AUTOSTRADA A16 - Napoli-Canosa - Tronco VII

Ponticello sul canale PAOLILLO - A16 Km 171+406

*Nota sulle armature di precompressione delle travi*

Rev.	Emissione
0	05.03.2019

Fig. 4 Schema armatura di precompressione estratto da documenti contabilità

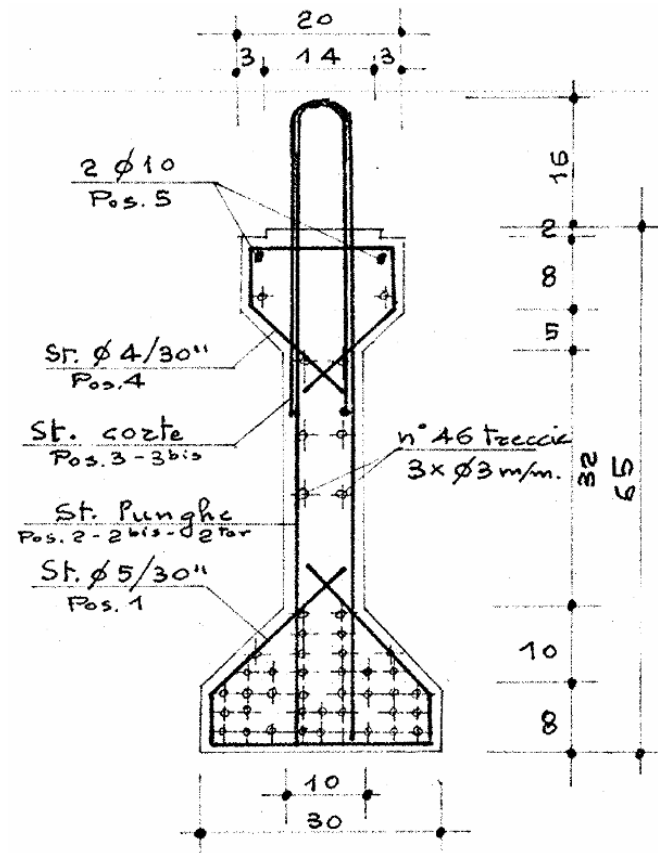
Esaminando gli elaborati allegati alla contabilità finale si rileva la presenza di disegni di contabilità e tabelle di riepilogo di quantitativi. I disegni riportano le informazioni geometriche delle cassature degli elementi e gli schemi di armatura. Relativamente alle armature di precompressione è presente uno schema con 46 trecce da 3 fili Ø3mm.

Diversamente da quanto indicato nello schema grafico, la tabella di riepilogo indica 36 trecce da 3 fili  $\varnothing 3\text{mm}$ . La contraddizione, interna al documento, ne evidenzia una compilazione non precisa ma, nella tabella, sembrano presenti anche altre sviste. Infatti le trecce vengono indicate con un peso unitario di  $0,074\text{ kg/m}$  mentre il valore reale è di  $0,166\text{ kg/m}$ . Ciò comporta che il peso totale di acciaio armonico contabilizzato per singola trave è di soli  $30,6\text{ kg}$  che costituisce un quantitativo totale non realistico per una trave del tipo di quelle usate. Per confronto, si osservi che il quantitativo totale di acciaio armonico determinato sulla base delle informazioni presenti nella relazione di calcolo è pari a  $89,1\text{ kg}$  ( $11,5\text{ m} \times 19 \times 0,408\text{ kg/m}$ ), cioè quasi il triplo di quello contabilizzato.

Ai fini della resistenza della trave, tenuto conto che una treccia a 3 fili Ø3mm ha un'area di 21,2 mmq, si evidenzia che 46 trecce corrispondono a 975 mmq, cioè un'area sostanzialmente coincidente con quella assunta in verifica, mentre 36 trecce corrispondono a 763 mmq, cioè circa il 20% in meno dell'area di verifica.

Fig. 6 Rilievo al vero delle armature di precompressione estratto da Rel-2-Spea

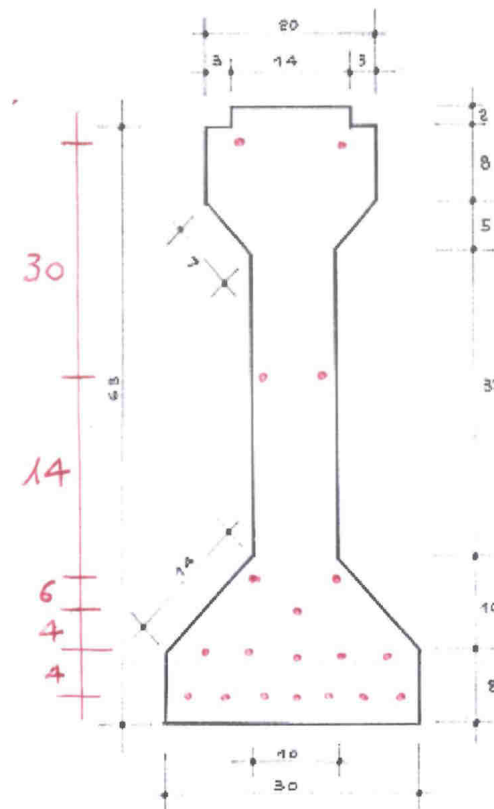
Nella Rel-2-Spea, a seguito di un approfondito rilievo, si riporta la disposizione di tutta l'armatura di precompressione presente in una trave che risulta composta da 19 trefoli da 7 fili  $\text{Ø}3\text{mm}$ .

Il rilievo della Rel-2-Spea è in perfetto accordo con le risultanze emerse dall'analisi combinata della relazione di calcolo e del collaudo, da cui risulta chiaro che l'armatura portata in conto nelle verifiche è costituita da 19 trefoli a 7 fili Ø3mm. Il quantitativo totale di acciaio armonico è in accordo con lo schema riportato in contabilità mentre i dati inseriti nella tabella di sintesi inserita in contabilità non trovano alcun riscontro nella realtà.
